**ΕΛΛΗΝΙΚΗ ΔΗΜΟΚΡΑΤΙΑ
ΠΕΡΙΦΕΡΕΙΑ ΔΥΤΙΚΗΣ ΜΑΚΕΔΟΝΙΑΣ
ΓΕΝΙΚΗ Δ/ΝΣΗ ΑΝΑΠΤΥΞΙΑΚΟΥ ΠΡΟΓΡ/ΣΜΟΥ,
ΠΕΡΙΒΑΛΛΟΝΤΟΣ & ΥΠΟΔΟΜΩΝ
Δ/ΝΣΗ ΠΕΡΙΒ/ΝΤΟΣ & ΧΩΡΙΚΟΥ ΣΧΕΔΙΑΣΜΟΥ
ΤΜΗΜΑ ΠΕΡΙΒΑΛΛΟΝΤΟΣ & ΥΔΡΟΟΙΚΟΝΟΜΙΑΣ
ΠΕΡΙΦΕΡΕΙΑΚΗΣ ΕΝΟΤΗΤΑΣ ΓΡΕΒΕΝΩΝ**

ΕΙΣΗΓΗΤΙΚΗ ΕΚΘΕΣΗ

ΘΕΜΑ: **Επιβολή προστίμου ύψους πέντε χιλιάδων διακοσίων ευρώ (5.200 €) στην εταιρία «ΥΔΡΟΤΡΟΧΟΣ Ο.Ε.», ως διοικητική κύρωση λόγω υλοποίησης έργων καθ' υπέρβαση των προβλεπομένων στην Απόφαση Έγκρισης Περιβαλλοντικών Όρων του έργου : ««Μικρό Υδροηλεκτρικό Έργο ΥΗΣ Σπηλαιίου» και το συνοδό αυτού έργο διασύνδεσης (μέχρι την υφιστάμενη γραμμή Μέσης Τάσης), ισχύος 1,16MW στον ποταμό Βενέτικο, στο Τ.Δ. Σπηλαιίου της Δ.Ε. Θεοδώρου Ζιάκα στο Νομό Γρεβενών της Περιφέρειας Δυτ. Μακεδονίας, της εταιρείας «ΥΔΡΟΤΡΟΧΟΣ Ο.Ε.»».**

Φωτογραφία στην οποία εμφανίζεται η υδροληψία και η ιχθυόσκαλα αυτής .

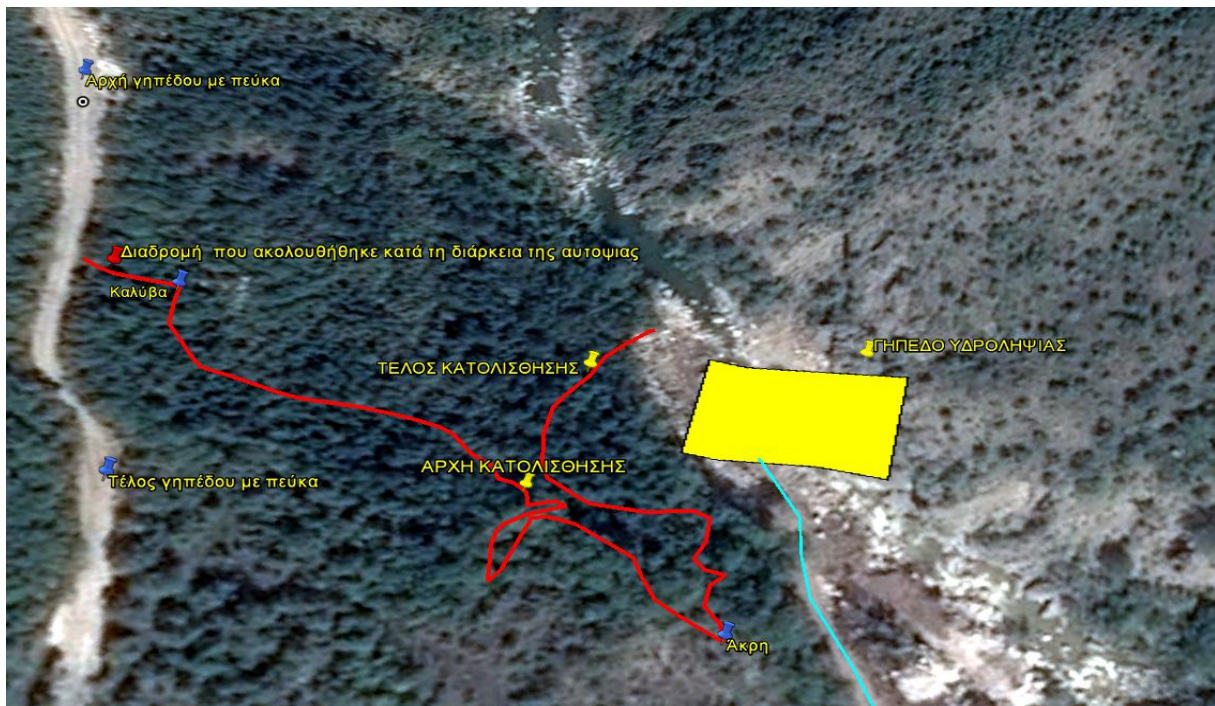
Οι εργασίες για την υλοποίηση της υδροληψίας βρίσκονται σε εξέλιξη. Κατά τη διάρκεια της αυτοψίας μας πραγματοποιήσαμε τοπογραφική αποτύπωση με χρήση τεχνολογίας GPS χειρός τα αποτελέσματα της οποίας δείχνουν πως **μικρό τμήμα των εργασιών υλοποιήθηκε εκτός του προβλεπόμενου**, στις προαναφερόμενες αποφάσεις με τις οποίες εγκρίθηκαν οι περιβαλλοντικοί όροι του υπο έλεγχο έργου, **γηπέδου**. Κατά τα υπόλοιπα η μορφή της υδροληψίας και η συνολική εικόνα την οποία παρουσιάζει το έργο στη θέση αυτή είναι σύμφωνα με τα προβλεπόμενα στις προαναφερόμενες αποφάσεις και περιβαλλοντικά αποδεκτή.

Δορυφορική απεικόνιση σε υπόβαθρο Google Earth στην οποία εμφανίζεται η διαδρομή που ακολουθήθηκε κατά τη διάρκεια της αυτοψίας εντός των ορίων της «ιδιοκτησίας» των κ.κ. Βαταλάχου Χρήστου και Ανδρέα και η χωροθέτηση του φαινομένου της κατολίσιθης .

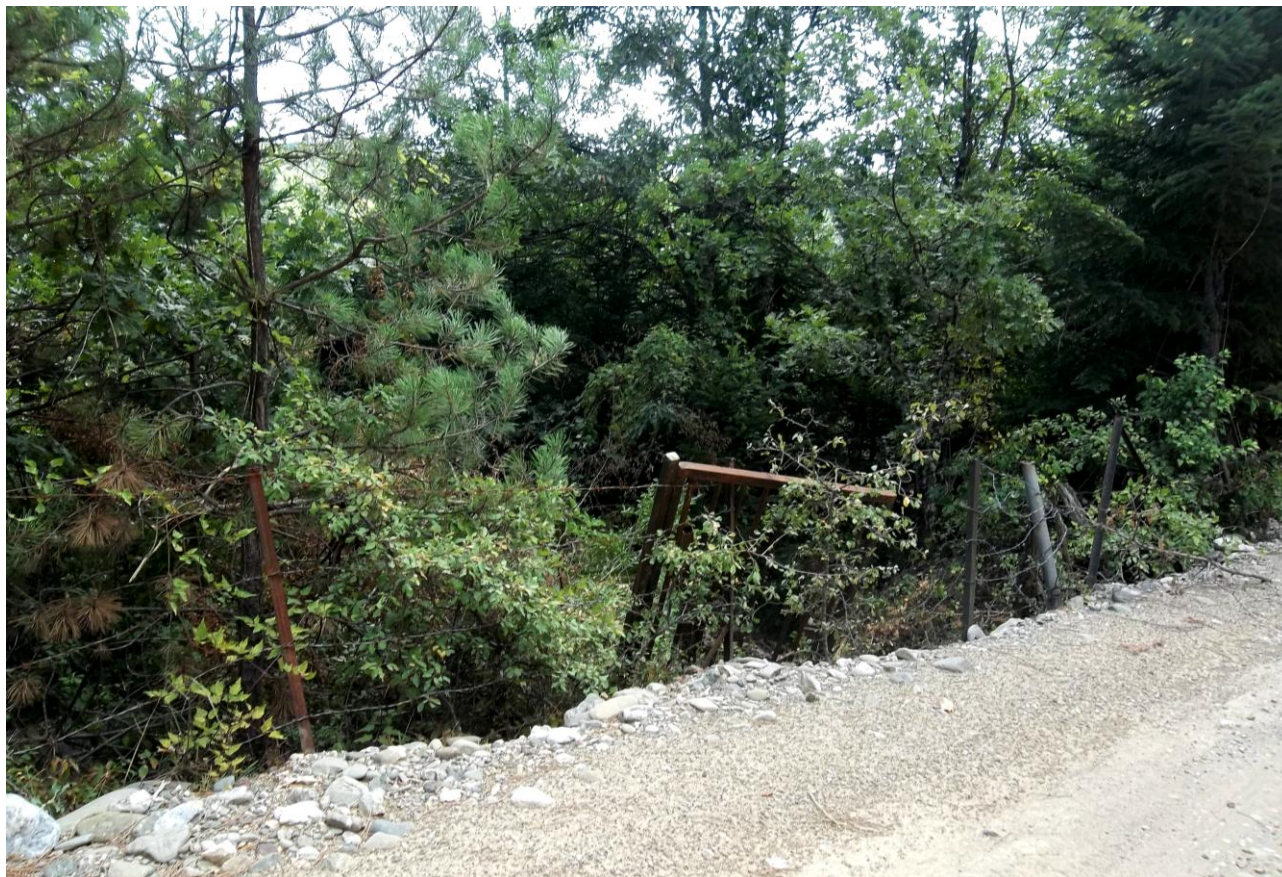
Στο γήπεδο αυτό διαπιστώσαμε πως βρίσκονται σε εξέλιξη φαινόμενα κατολίσθησης τα οποία εμφανίζονται στις παρακάτω πέντε φωτογραφίες.

Τα φαινόμενα αυτά έχουν ως αποτέλεσμα τη δημιουργία εκτεταμένου ρήγματος η κατάληξη του οποίου βρίσκεται σε θέση η οποία βρίσκεται σε πολύ μικρή απόσταση από το πρηνές το οποίο έχει δημιουργηθεί λόγω των εργασιών υλοποίησης της Υδροληψίας.

Εξαιτίας του εν λόγω ρήγματος εκτιμούμε πως είναι δυνατόν να επηρεασθούν αρνητικά:

- η ολοκλήρωση των εργασιών κατασκευής της υδροληψίας,
- η ασφάλεια των εργαζομένων στις εργασίες αυτές ,
- η ασφάλεια τυχών επισκεπτών του χώρου της Υδροληψίας, και
- η απρόσκοπτη και ασφαλής λειτουργία του σταθμού στη θέση αυτή.

1. Να περιορίσει άμεσα την ελεύθερη πρόσβαση στην περιοχή της υδροληψίας (Υλοποίηση περίφραξης).
2. Να λάβει άμεσα όλα τα απαραίτητα μέτρα ενημέρωσης, των εργαζομένων στις εργασίες υλοποίησης του Υδροηλεκτρικού σταθμού καθώς και τυχόν επισκεπτών στη θέση αυτή (Ενημέρωση των απασχολούμενων στο έργο, τοποθέτηση ενημερωτικών πινακίδων στα όρια του γηπέδου στο οποίο εγκαταστάθηκε το εργοτάξιο καθώς και επί της αγροτικής οδού η οποία οδηγεί στην περιοχή των έργων κ.λ.π) για την ύπαρξη του φαινομένου,

3. Να προβεί, στη σύνταξη Γεωτεχνικής Μελέτης ευστάθειας του πρανούς. Η μελέτη αυτή να κατατεθεί στην αδειοδοτούσα Περιβαλλοντικά Αρχή προκειμένου αυτή να την αξιολογήσει και να ενσωματώσει τυχόν προτάσεις της, (που θα έχουν ως στόχο την υλοποίηση εργασιών αποκατάστασης της ευστάθειας του πρανούς και άρσης της επικινδυνότητας της πιθανής κατάπτωσης), στις αποφάσεις έγκρισης περιβαλλοντικών όρων του έργου ως προϋπόθεση συνέχισης των εργασιών ολοκλήρωσης του Υδροηλεκτρικού σταθμού.
